Добавление 93: Правила № 94

Пересмотр 1 – Поправка 3

Дополнение 4 к поправкам серии 01 – Дата вступления в силу: 26 июля 2012 года

Единообразные предписания, касающиеся официального утверждения транспортных средств в отношении защиты водителя и пассажиров в случае лобового столкновения

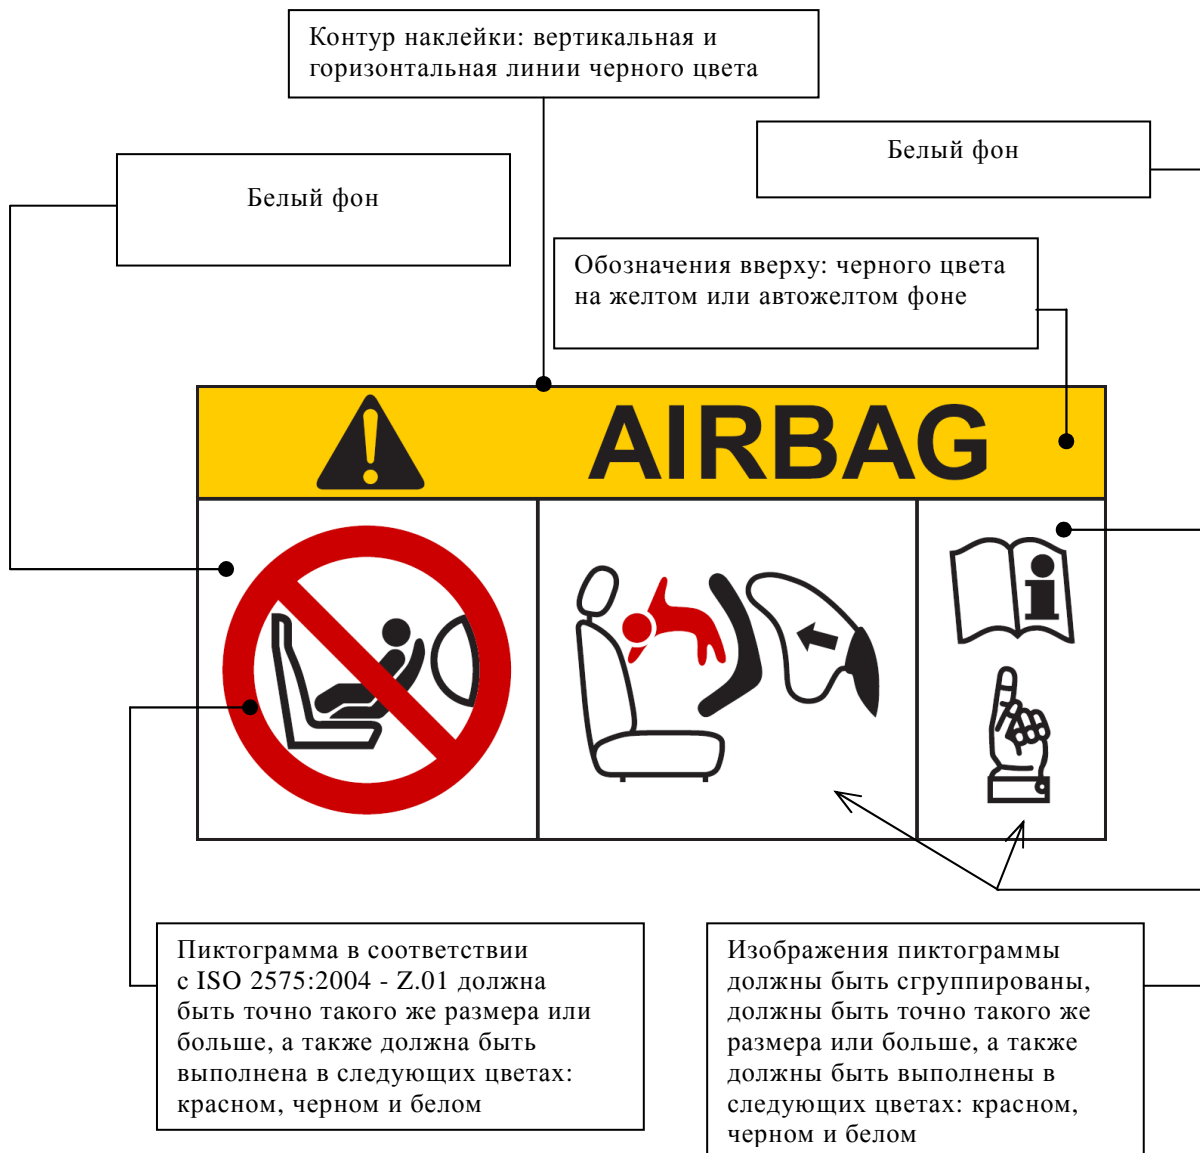
Пункт 6.2.1 изменить следующим образом:

"6.2.1 Такая информация должна быть приведена как минимум на наклейке, содержащей указанные ниже четкие предупреждающие пиктограммы.

Общие размеры должны составлять по крайней мере 120 x 60 мм либо соответствовать эквивалентной площади наклейки.

Приведенная выше наклейка может быть скорректирована таким образом, чтобы ее схема отличалась от указанного выше примера; однако ее текстовое содержание должно соответствовать изложенным выше предписаниям."
